Tilkynning um kæru nr. 95/2023, stjórnvald.

Meðfylgjandi er afrit stjórnslukæru, móttekin 9. ágúst 2023 ásamt fylgigögnum, þar sem kærð er ákvörðun byggingarfulltrúa hinn 11. júlí 2023 um útgáfu á nýju byggingarleyfi fyrir viðbyggingu að Urðarstíg 4.

KÆRA

Mál nr. 95/2023, kæra á ákvörðun byggingarfulltrúans í Reykjavík frá 11. júlí 2023, um leyfi fyrir viðbyggingu við suðurgafhlússins við Urðarstíg 4, Reykjavík.

Mynd 7 Teikning samþykkt 11 júlí 2023 - þessi teikning er villandi og röng miðað við það sem steipt var upp og skaga steiptar svalir yfir útvegg mun lengra í átt að nr. 6A - sjá samanburð við myndir 7.3 og 7.4 (**teikning mótsagnakennd og villandi**)

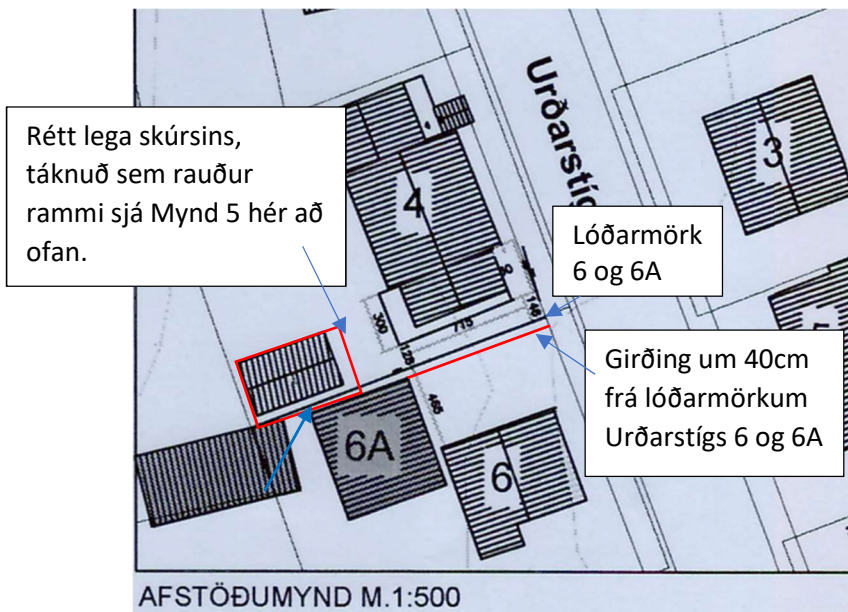
- 3) steyptar svalir á vesturgafli nr. 4 sem eru í u.þ.b. 2 metra fjarlægð frá nr. 6A verði fjarlægðar (sjá myndir 2, 6 og 7). Þessar svalir eru ekki sýndar á samþykktri teikningu frá 11 júlí 2023 (farið er fram á að byggingafulltrúi samþykki ekki nýtt byggingaleyfi/teikningar með þessar svalir teiknaðar inn meðan þessi kæra er í meðferð hjá UUA).

6. Teikning samþykkt af byggingafulltrúa 11 júlí er ekki rétt og sýnir röng hlutföll byggingar, meiri fjarlægð í nr. 6A en raun er, ranga afstöðu byggingar og skúrs gagnvart lóðarmörkum, og röng lóðarmörk, o.s.frv.

<p>7.1 Teikning samþykkt 11 júlí 2023 (meira bil virðist í nr. 6A en raun er)</p>	<p>7.2 Teikning samþykkt 9 febrúar 2023 (meira bil virðist í nr. 6A en raun er)</p>
<p>7.3 Svalir hafa verið stækkaðar til vesturs miðað við teikningu</p>	<p>7.4 Svalir hafa verið stækkaðar til vesturs miðað við teikningu</p>
